LuK Service Info

Part Nr. 228 0077 14 – 280/280mm TGU6

TB1028

Info: New design / Neues Design / Nouvelle conception / Nuevo diseño / Nuovo disegno / Nuovo segno

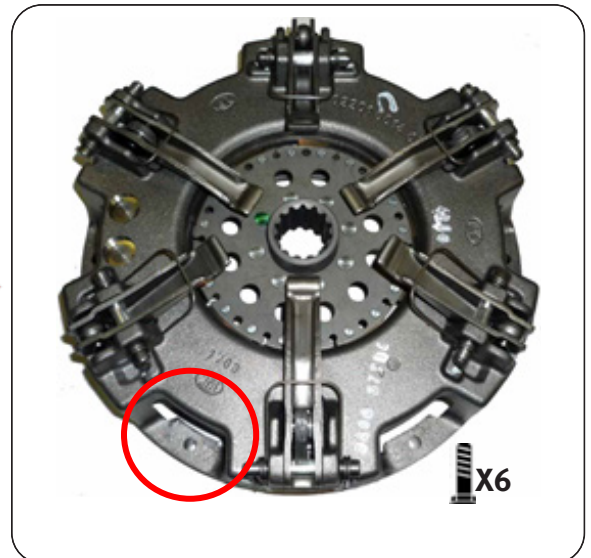
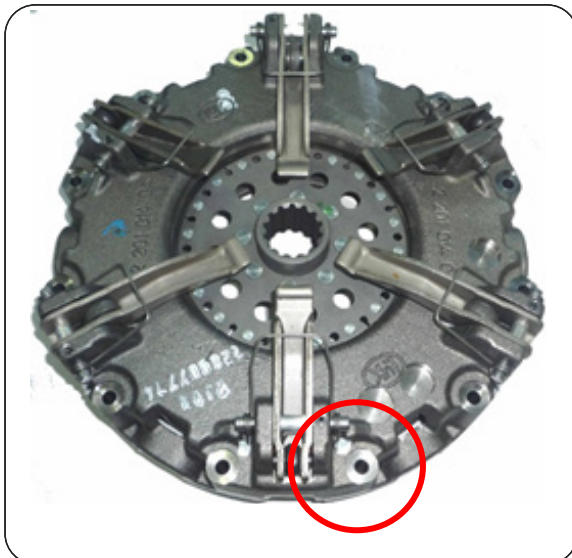
This new design utilises the latest clutch technology, using a vented housing for improved cooling and heat dispersal. Fully interchangeable with existing clutches with no modifications required to vehicle or flywheel. A new fixation bolt set 411 0164 11 6 x M8 x 1.25 x 50mm + Conical washer is supplied with new designs to accommodate the lower housing.
